# Gemeinde Aumühle

<b>Beschlussvorlage</b> 12/054/2016	AZ:	17.05.2016
Status voraussichtlich: <b>öffentlich</b> Sichtbarkeit im Internet: öffentlich	Federführend:	Fachdienst II,3 - Planung und Bauen
<b>Bau- und Grundstücksangelegenheiten</b> <b>Bauvoranfrage für die Errichtung eines Einfamilienhauses</b> <b>Müllerkoppel 13 a</b>		
Beratungsfolge:		
Datum	Gremium	Zuständigkeit
26.05.2016	Bauausschuss der Gemeinde Aumühle	Entscheidung

# Auszug aus dem Liegenschaftskataster

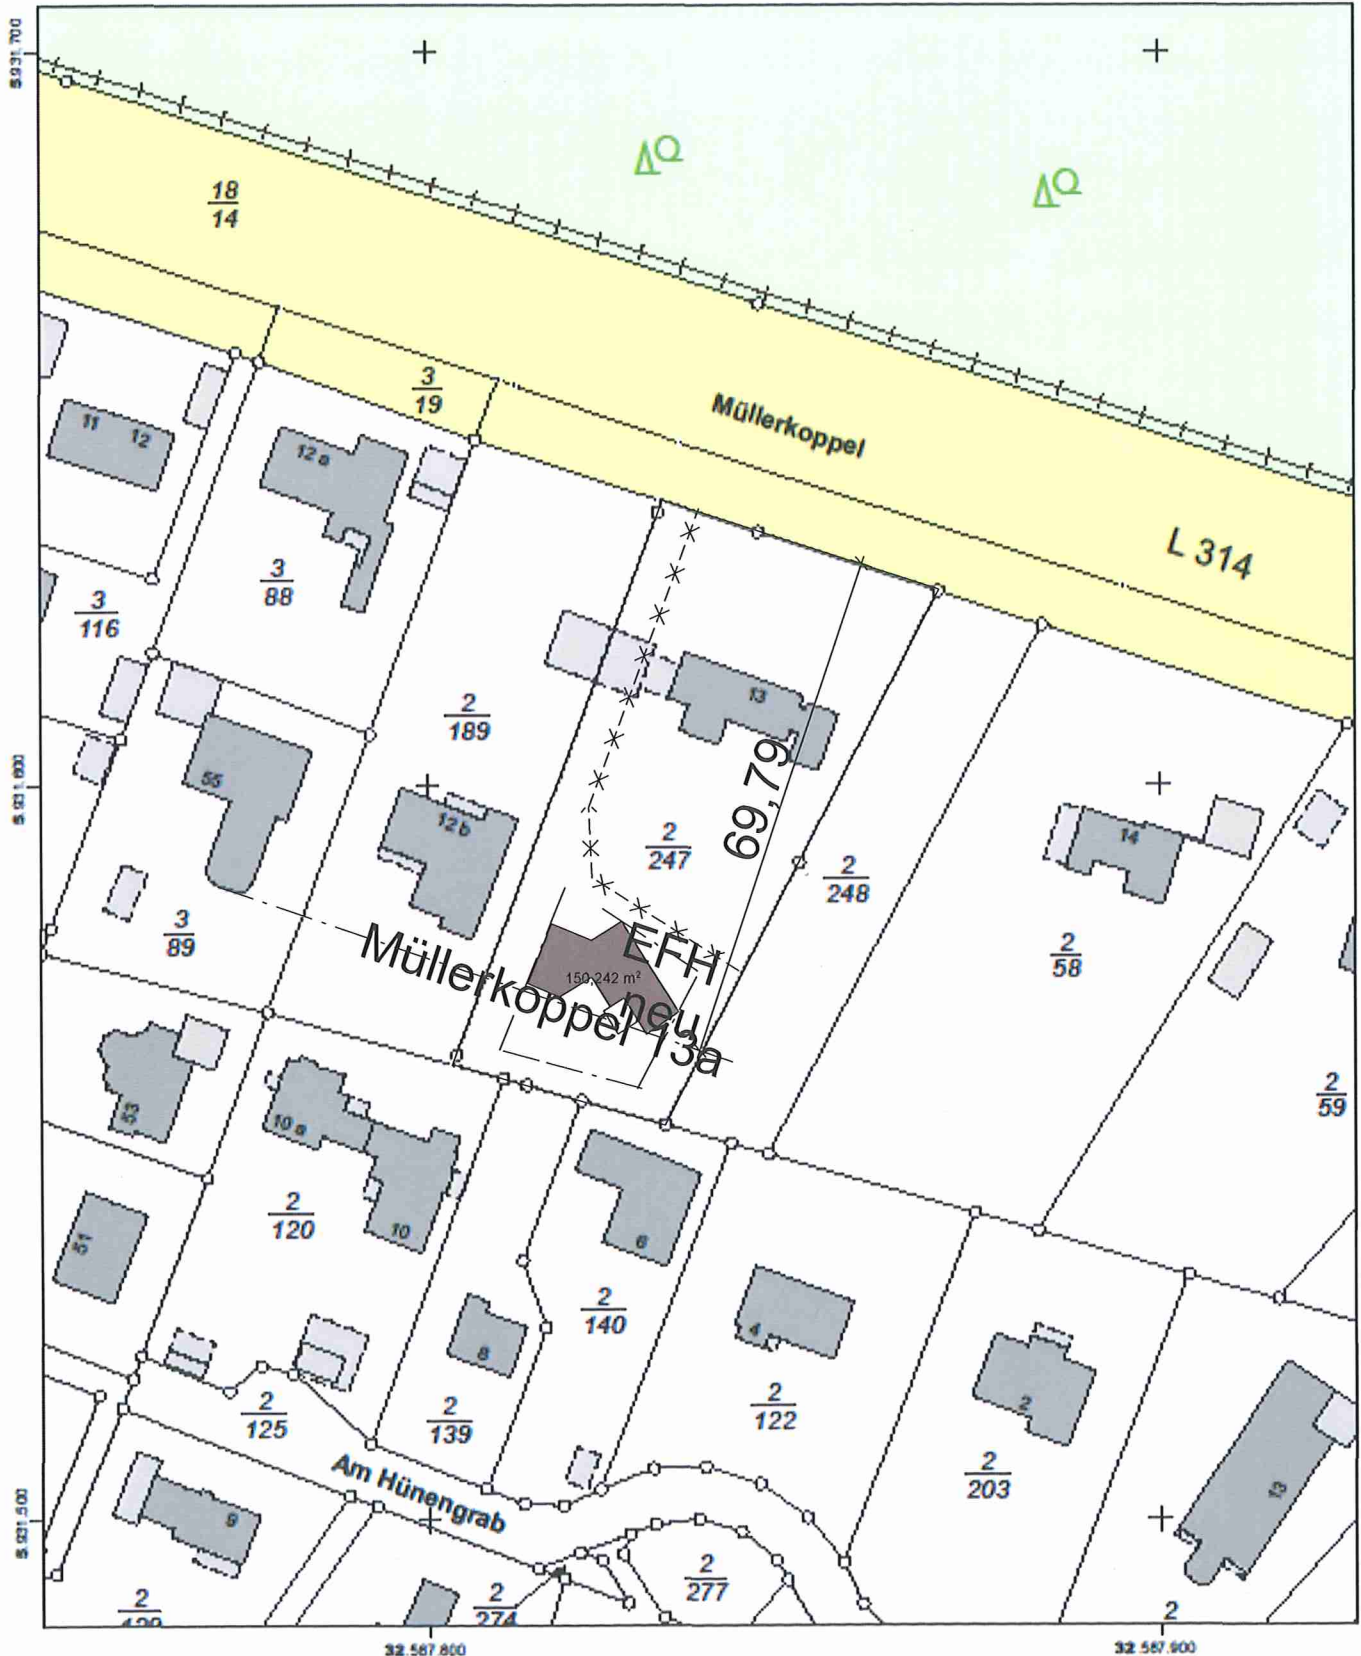
### Nr. 3 Beseitigung der im Lageplan dargestellten Bäume Nr. 1 bis Nr. 5

Nr. 1 Buche – Stammumfang von 1,8 m,

Diese steht im Einfahrtsbereich des Grundstückes. Angaben über die Gründe der Fällung sind nicht aufgeführt.

Nr. 2 und Nr. 3 Buchen – Stammumfang von 1,8 m

Diese Bäume stehen im Zufahrtsbereich der hinteren Bebauung. Es wird nur aufgeführt, dass diese Bäume in keinem guten Zustand sind. Ein Baumgutachten liegt nicht vor. Zum Erhalt der Bäume ist eine Verwenkung der Zufahrt möglich. Dies wird aber vom Eigentümer aus Gründen der Gartengestaltung nicht gewünscht, da in diesem Bereich ein großer Gartenteich angelegt ist.

Nr. 4 Kiefer – Stammumfang von 1,60 m

Eine zwingende Notwendigkeit der Fällung ist nicht ersichtlich.

Nr. 5 Birke – Stammumfang von 1,20 m

Dieser Baum ist baubehindernd.

Im Bebauungsplan ist unter der Ziffer Nr. 3.4 aufgeführt, dass Garagen einen Mindestabstand von 3,00 m zur Straßenbegrenzungslinie aufweisen müssen. Der Carport hat einen Abstand von 3,00 m. Bei der Errichtung des Carports ist darauf zu achten, dass sich dieses außerhalb des Kronenbereiches eines gemäß B-Plan geschützten Baumes befinden muss.

Eine Zufahrtsbreite von 8,00 m ist ortsuntypisch und nicht zwingend notwendig, um den neuen Carport anfahren zu können. Die maximal zulässige Zufahrtsbreite beträgt in diesem Bereich 6,00 m.

1. Zulässigkeit der Lage des Gebäudes auf dem hinteren Grundstück:
2. Zulässigkeit des Umfanges der geplanten Bebauung auf dem hinteren Grundstück:
3. Beseitigung der im Lageplan dargestellten Bäume Nr. 1 Buche, Nr. 2 Buche, Nr. 4 Kiefer und Nr. 5 Birke:
4. Errichtung eines neuen Doppelcarports zwischen Straße und Wohnhaus:
5. Vergrößerung der Zufahrt auf eine Breite von 8,00 m

Zu Nr. 2: Die GRZ ist im Rahmen des Bauantrages nachzuweisen. Ausnahmen und Befreiungen von den Festsetzungen des Bebauungsplanes Nr. 2 werden nicht erteilt.
